Bedenken und Anregungen zum Umbau der Bismarckstraße und Frankfurter Straße einschließlich der Maßnahmen am Mathildenplatz und am Willy-Brandt-Platz (Bauabschnitt 3)

Interessengemeinschaft zum
Umbau von Bismarckstraße, Willy-
Brandt-Platz und Frankfurter Straße

Stand: Januar 2018

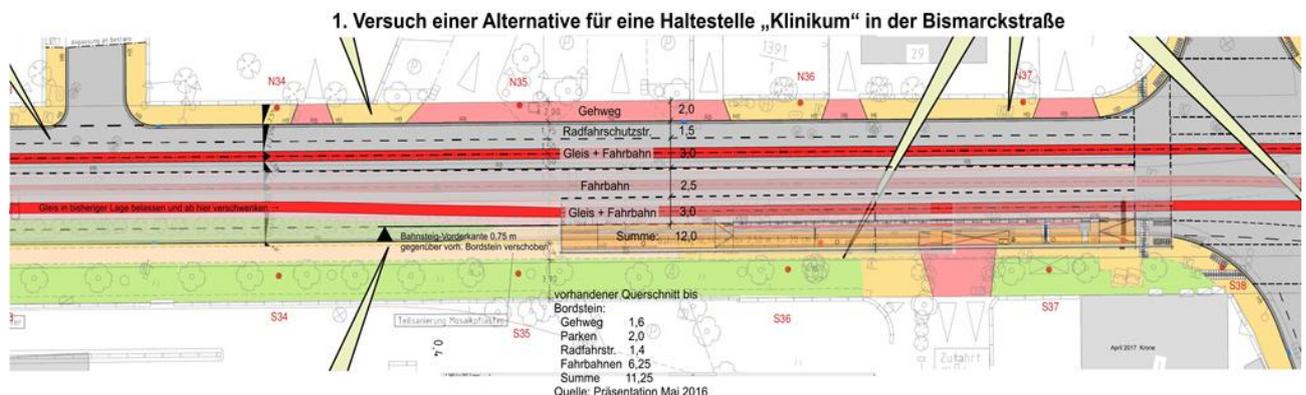
Der Weg zur Klinik wird durch die Planung deutlich verlängert. Die Haltestelle am 1. Polizeirevier wäre aber nur sinnvoll bei hohen Umsteigezahlen aus der oder in die Linie 3.

Es ist davon auszugehen, dass schon wegen der Erweiterungen des Klinikums dieses Fahrziel in Zukunft noch wichtiger wird als bisher schon und die Haltestelle möglichst nahe gelegen sein sollten. Die geplante Haltestelle am 1. Polizeirevier und gegenüber (Ludendorff) ist unbefriedigend. Für Umsteiger vom Willy-Brandt-Platz zur Haltestelle 1. Polizeirevier ist ein Weg von 60 m mit Ampelkreuzung nachteilig. Für Besucher des Klinikums wird der Weg ebenfalls deutlich länger.

Es ist also abzuwägen zwischen der Zahl der Umsteiger und den Fahrgästen mit dem Ziel Klinikum. Der **ig3** liegen keine Zahlen vor.

Die zu erwarteten Fahrgastzahlen zum erweiterten Klinikum legen eine alternative Planung mit dem Erhalt der bisherigen Haltestelle nahe.

2.1.3. Fahrwege der Linienbusse und Bushaltestellen

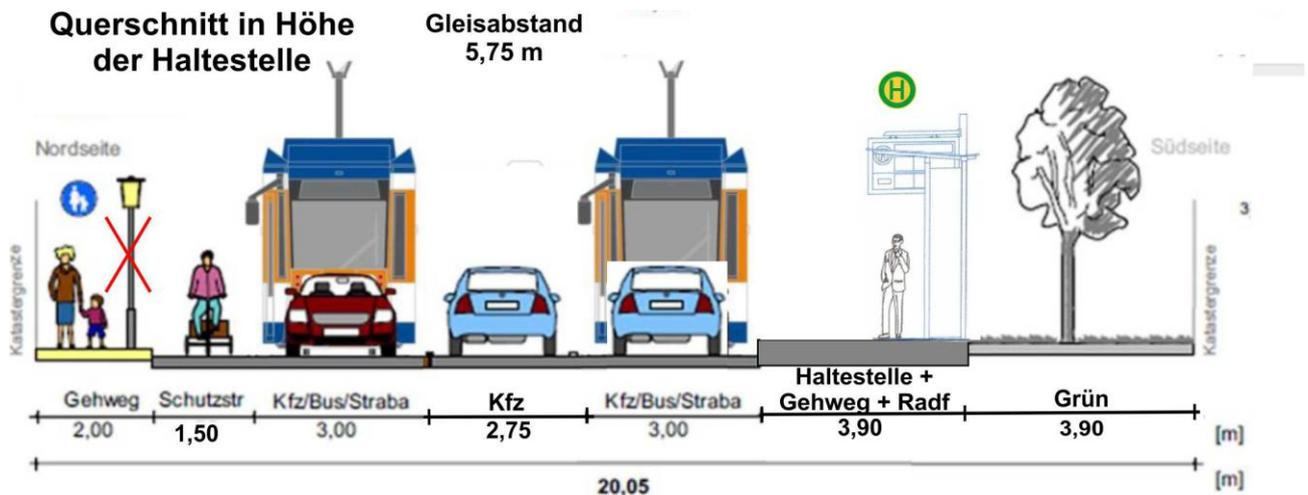
Die **ig3** schlägt eine geänderte Linienführung der in der Bismarckstraße stadteinwärts fahrenden Busse vor. Da kein Halt mehr am Willy-Brandt-Platz vorgesehen ist, könnten sie über die Grafenstraße, mit einer neuen Bushaltestelle an der Klinik, zum Luisenplatz fahren. Das brächte eine Entlastung in der Bismarckstraße und zusätzlich an den Haltepunkten 2 und 3 auf dem Luisenplatz. Siehe hierzu die Anlage **3.1**.

2.2.1. Alternativer Straßenquerschnitt in Höhe der Haltestelle Klinikum

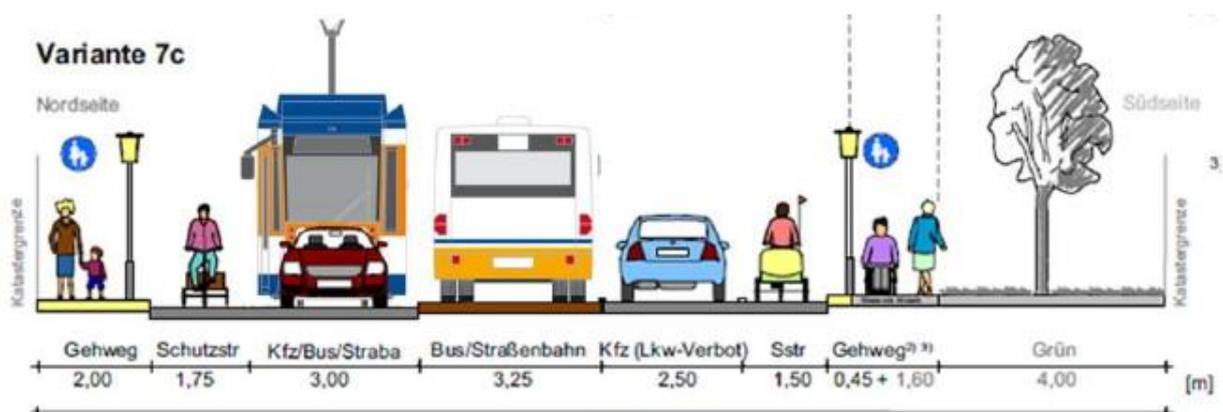
Wie in Kapitel 2.1. dargestellt, möchte die **ig3** die Haltestelle Bismarckstraße - Klinikum erhalten. In ihrem Bereich wird eine zusätzliche Fahrspur links der Straßenbahn geschaffen. Eine haltende Straßenbahn darf links überholt werden und der Rückstau wird vermieden. Die Baumreihe rechts der Haltestelle bleibt erhalten.

2.2.2. Straßenquerschnitt in Höhe der Frauenklinik

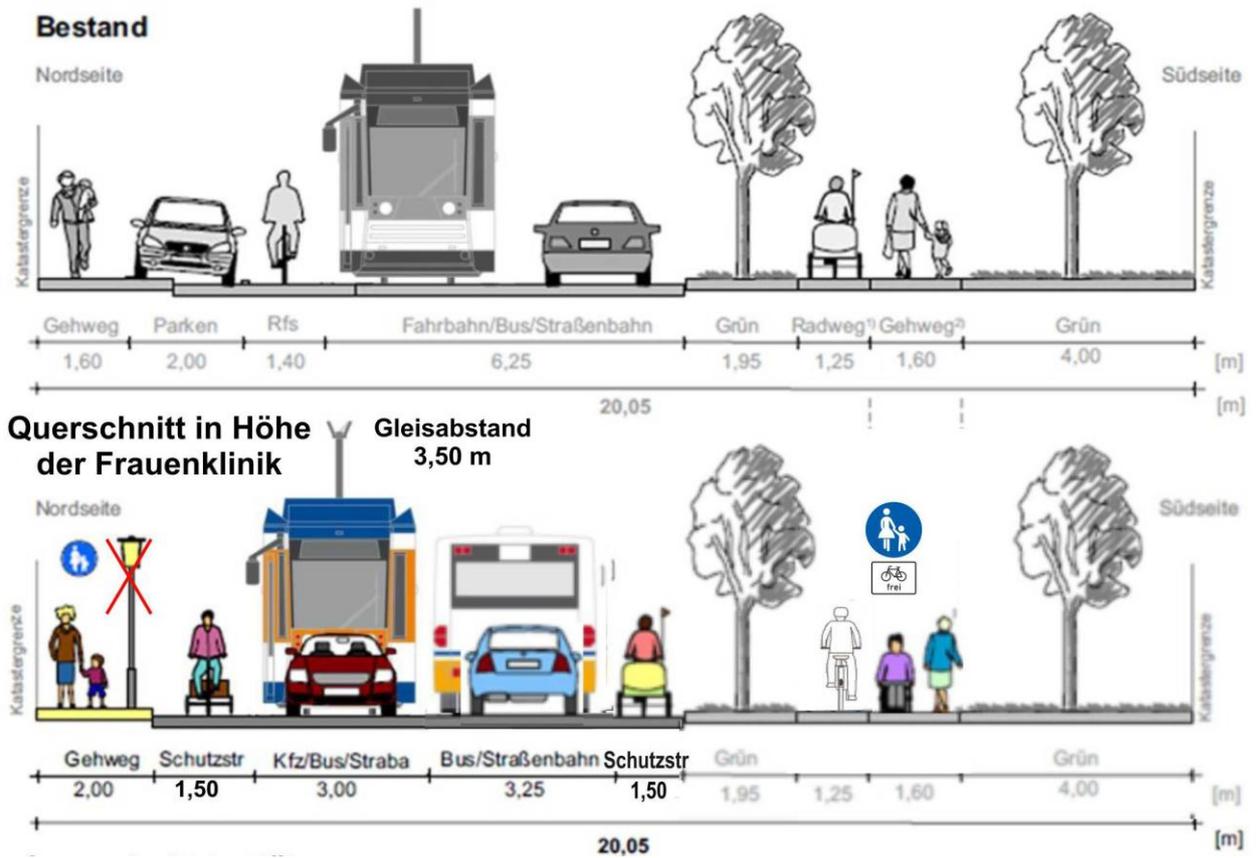
Die städtischen Planung (Variante 7c) sieht eine separate Spur für den ÖPNV stadteinwärts vor. Dafür wurde die Baumreihe zerstört, die im nachfolgenden Querschnitt sichtbar ist.

Die Planungsvariante der **ig3** ermöglicht den Erhalt der zweiten Baumreihe ohne Einschränkungen bei den Verkehrsteilnehmern.

Planung Willy-Brandt-Platz (Plan 3.3)

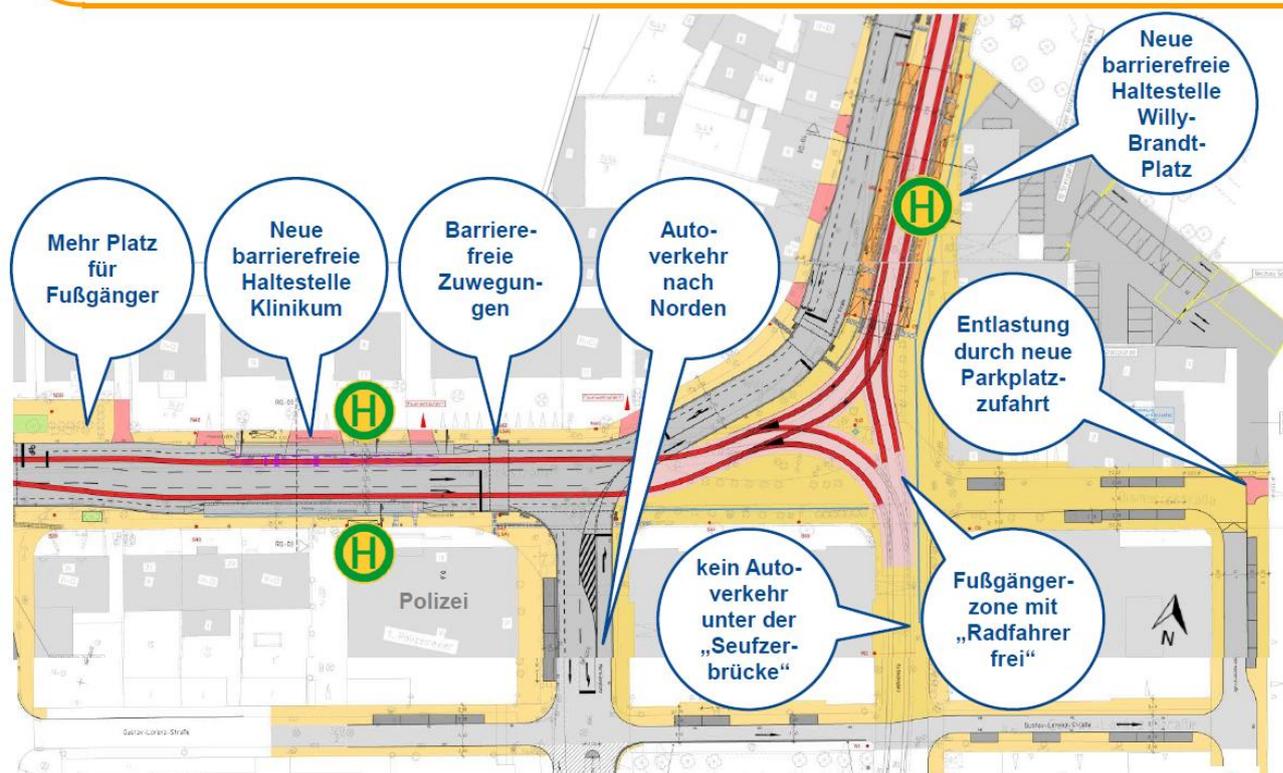
Im Bauabschnitt 3 zeigt der Willy-Brandt-Platz die stärksten Veränderungen gegenüber den bestehenden Verhältnissen. Aus sicherheits- und städtebaulichen Überlegungen heraus soll die Insellage aufgegeben werden, damit eine Anbindung nach Osten zum Herrngarten und nach Süden zur Fußgängerzone möglich ist.

Der bisher durch die Seufzerbrücke fließende KFZ-Verkehr wird über die Westseite des Mathilden- und Willy-Brandt-Platzes geführt. Unter der Seufzerbrücke und auf dem Willy-Brandt-Platz gibt es gravierende Verkehrseinschränkungen teilweise mit Sperrungen. Für die Fußgängerströme (Schüler der „Schulinsel“!) gibt es großzügig bemessene Überwege mit entsprechenden Warteflächen.

Die Haltestelle der Straßenbahnen 4-8 sowie einiger Busse wird behindertengerecht ausgebaut. Durch diesen Umbau ist eine Erschließung des Ärztehauses von vorne nicht mehr möglich. Die Erschließung erfolgt von hinten über die Schleiermacherstraße, vor dem Herrngarteneingang, über den Hof des Scentral.

Die bisherige Haltestelle der Linie 3 kann auf dem Willy-Brandt-Platz nicht behindertengerecht ausgebaut werden. Sie wird an das 1. Polizeirevier vorschoben und zu Klinikum umbenannt. Die Haltestelle an der Klinik entfällt.

Für Fahrräder ist die derzeitige Situation am „Willy“ unbefriedigend, da die Verkehrsanbindung von norden Richtung Innenstadt und von der TU zum Bahnhof nicht geregelt sind. Die Neuplanung der Stadt tradiert diesen unhaltbaren Zustand. Es ist auf den Plänen nicht zu erkennen, wie Radfahrer sicher und rechtskonform in die Stadt oder zum Bahnhof gelangen sollen.

2.3.4. Möglichkeiten der Verkehrsflächen

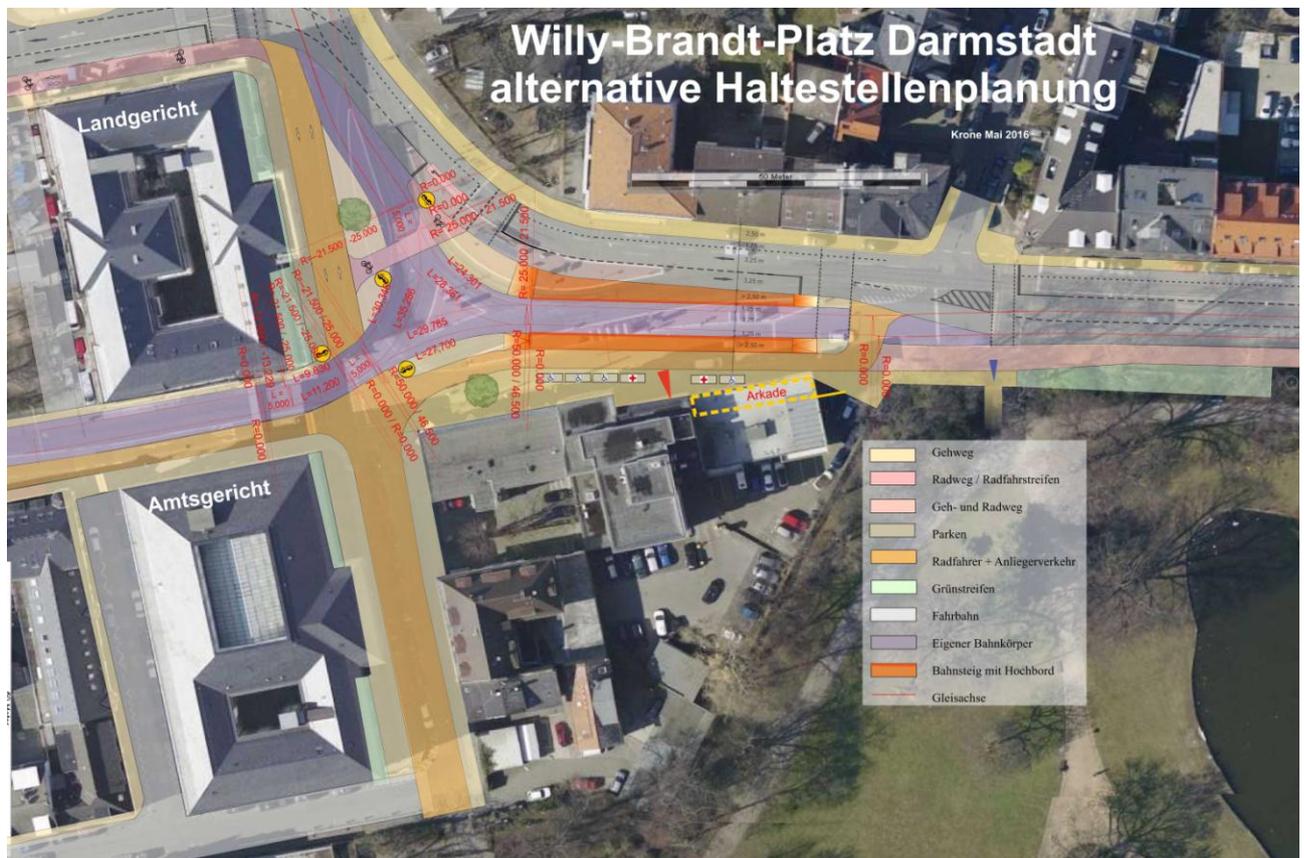
Der Kfz-Verkehr wird auf der Westseite des Platzes kanalisiert. Dies erfordert beim Queren durch Fußgängerströme (Schüler der „Schulinsel“!) und Radfahrer mehrere großzügig bemessene Überwege mit entsprechenden Warteflächen. Der Lichtraumbereich des ÖPNV sollte hierbei farblich hervorgehoben werden. Alle anderen Flächen sind Mischverkehrsflächen („Straße für alle“). Dies sollte auch die Regelung für den Mathildenplatz Ostseite darstellen.

Restriktive Regelungen wie bisher geplant erscheinen nicht erforderlich. Die Erschließung des „Willy“ über die Schleiermacherstraße erfolgt nicht direkt am Herrngarteneingang vorbei. Weitere Änderungen über die nachgedacht werden sollten, wären ein Durchfahrtsverbot zwischen Amts- und Landgericht, Umkehr der Einbahnrichtung der Gustav-Lorenz-Straße, dies schon wegen fehlender Sichten, gewohnte Zufahrten und Andienung an Mathilden- und Willy-Brandt-Platz.

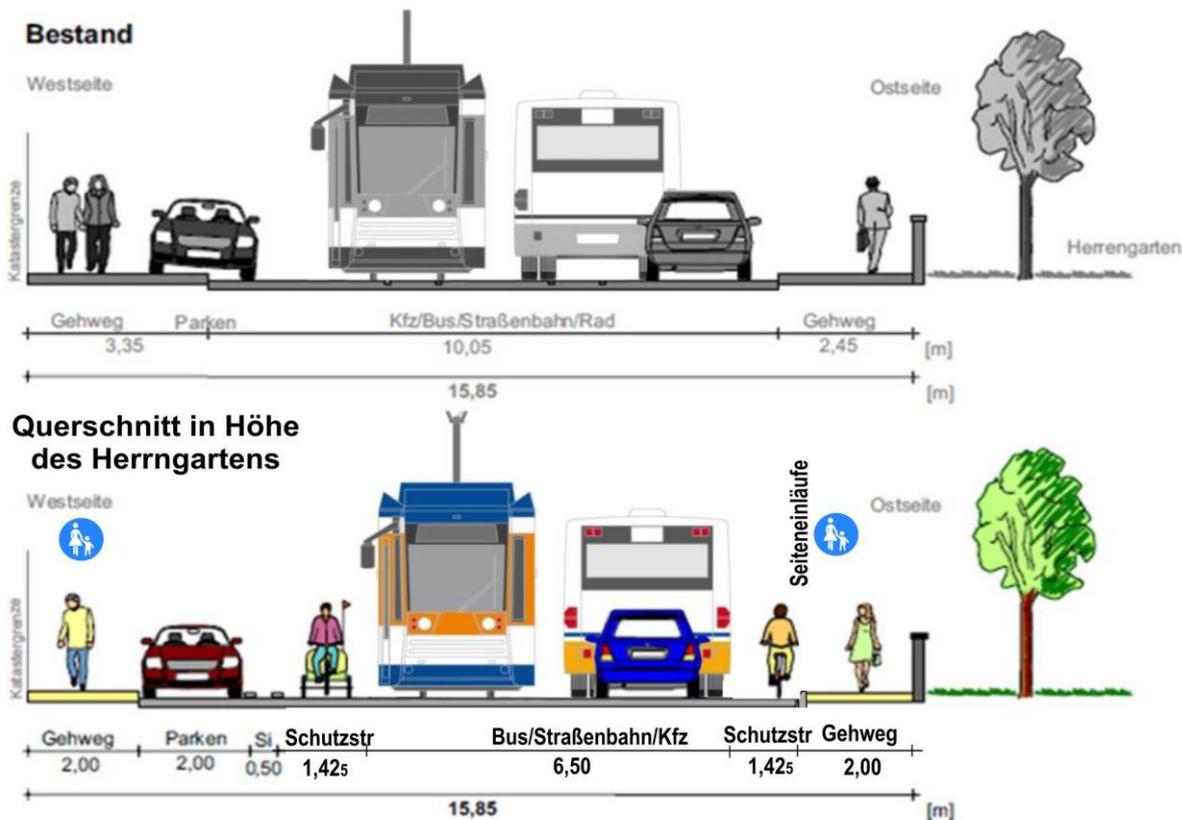
Die Lage des Kanals und seiner Zuwegungsbauwerke ist aber von besonderem Interesse. Denn im Vorjahr wurde mit der Vorlage-Nr. 2015/0258 „Bäume im öffentlichen Raum“ (Problembeschreibung und Vorgehensweise bei Bau- und Ordnungsmaßnahmen) die Konkurrenz von städtischem Tiefbau und Straßenbäumen thematisiert. Ausgerechnet das hier vorliegende Projekt wurde als Praxisbeispiel für eine notwendige Diskussion herangezogen:

Nach jetzigem Stand verbleibt nur die Variante Kanalauswechslung in gleicher Lage (Variante A) mit dem erforderlichen Fällen aller 8 Bäume oder die Verlegung der Kanäle unter den Gleisen mit seitlichen Einstiegsbauwerken (Variante B).

Diese Diskussion wird nun aber gar nicht mehr geführt. Es werden nicht einmal die Alternativen dargestellt. Es ist festzuhalten, dass sich dem Betrachter der Planung entzieht, wo der Kanal liegt, wo er liegen soll, wo er liegen könnte und wie die Einstiegsbauwerke aussehen sollen.

Die Kanalbaumaßnahme ist ca. 50 m lang und es soll dort ein Querschnitt DN 300 mm durch DN 600 mm in neuer Lage ersetzt werden. Da ein geringer Abstand einiger Bäume zum geplanten Abwasserkanal und zu Hausanschlüssen der Grund für die Baumfällungen ist, müssen die Leitungen auch dargestellt sein.

2.4.6. Sicherer Übergang an der Kreuzung Emilstraße

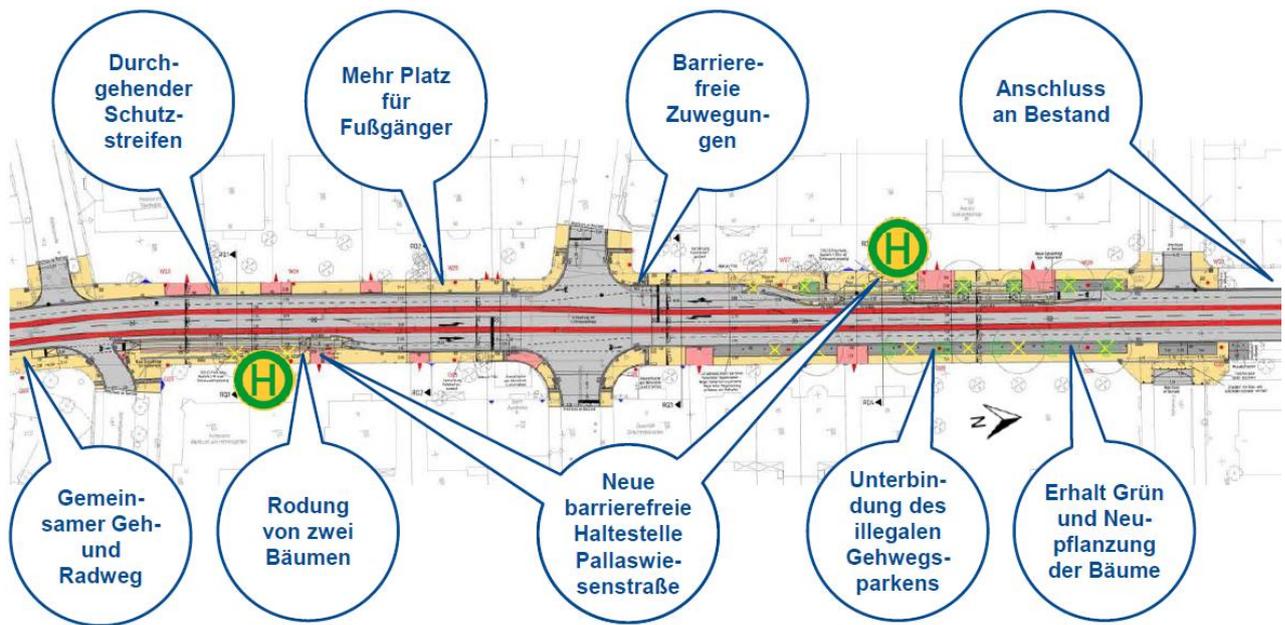
Die Planung in der Frankfurter Straße sollte eine Verbesserung der Querung Frankfurter Straße/Emilstraße ermöglichen. Die sehr frequentierte Stelle ist derzeit völlig ungesichert und wegen haltender Taxis, Flaschencontainer usw. schlecht einsehbar und gefährlich. Anwohner berichten von einigen Unfällen an dieser Kreuzung. Es geht um Menschen des Altersheims, der Kyritzschule, der 3 Kindergärten in dem Teil der Emilstraße und um den sehr intensiven Quartiers-Fahrradverkehr Martins-/Johannisviertel. Im Zuge der Herstellung eines sicheren Überwegs könnte die östliche Einmündung der Emilstraße als Platz gestaltet und deutlich aufgewertet werden. Auf der Westseite wurde durch Privatinitiative schon eine Bank aufgestellt, die auch gut angenommen wird.

Planung Frankfurter Straße (Plan 3.7)

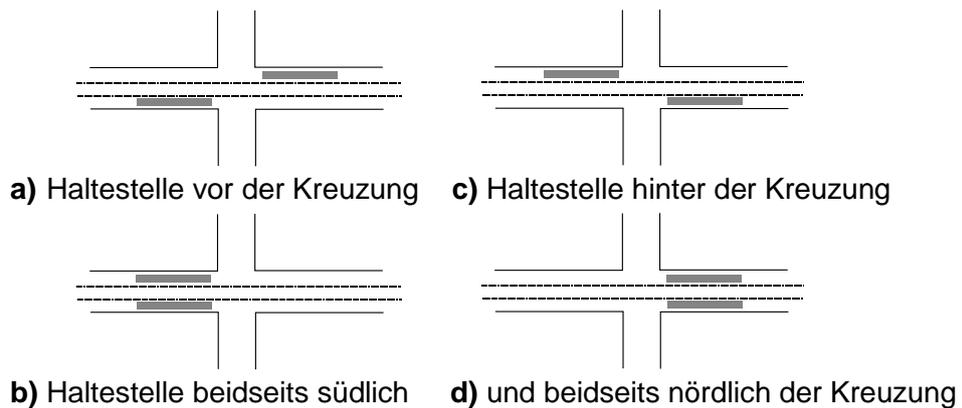
Die Haltestelle soll behindertengerecht umgebaut werden. Die Haltestellen bleiben in ihrer bisherigen Anordnung und erhalten ein Hochbord. Sie werden jedoch 31,5 m von der Kreuzung abgerückt. Begründet wird dies mit der Notwendigkeit von Fahrspuren für linksabbiegende Fahrzeuge. Der vorgestellte Ausbau bleibt an etlichen Stellen für Fußgänger und Fahrräder unbefriedigend, für Fahrräder wird die Situationen sogar deutlich gefährlicher. Die **ig3** stellt neue Lösungsansätze vor, da Detailverbesserungen für Fußgänger und Fahrradfahrer in der bestehenden Planung nicht zu ausreichenden Ergebnissen führten.

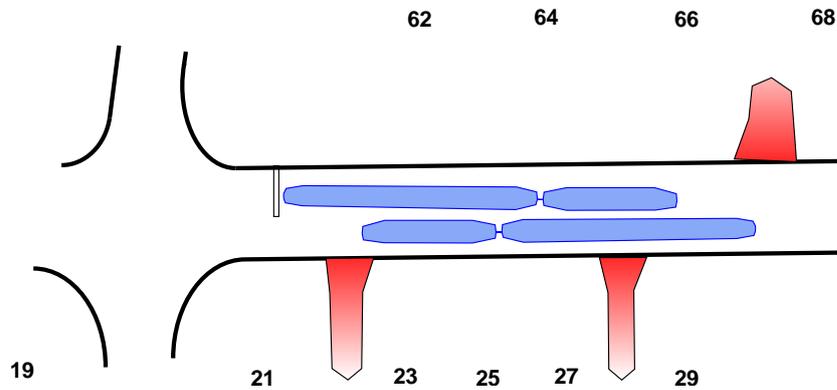
Es wurde die bisherige Anordnung vor der Kreuzung beibehalten mit der Bemerkung: „Anordnung der Haltestellen jeweils vor der Kreuzung aus Gründen der Verkehrsqualität“. Das ist nicht nachvollziehbar und es steht so auch in keinem Lehrbuch. Vielmehr ist dazu der Verkehrsfluss der Frankfurter Straße mit den Nachbarknoten, den Signalphasen einschließlich der Sonderphasen der Straßenbahn zu untersuchen. Dies ist aber wohl nicht geschehen.

Die Zufahrten stellen die wichtigsten Randbedingungen dar. Mit etwas Probieren stellt sich Variante **d)** als günstig heraus. Hierbei liegt in Richtung Innenstadt keine Grundstückszufahrt im Haltebereich (in der jetzigen Planung liegt die Haltestelle vor der Postagentur »Alaras Getränke-shop«). Für die Richtung Arheilgen bleibt es wie bisher bei einer Zufahrt, zudem ohne Änderungen an der Einmündung der Schlossgartenstraße.

Im Übrigen ist die Frankfurter Straße nördlich der Kreuzung um 2 m breiter als südlich, es existiert also mehr Platz z. B. für ein Wartehäuschen.
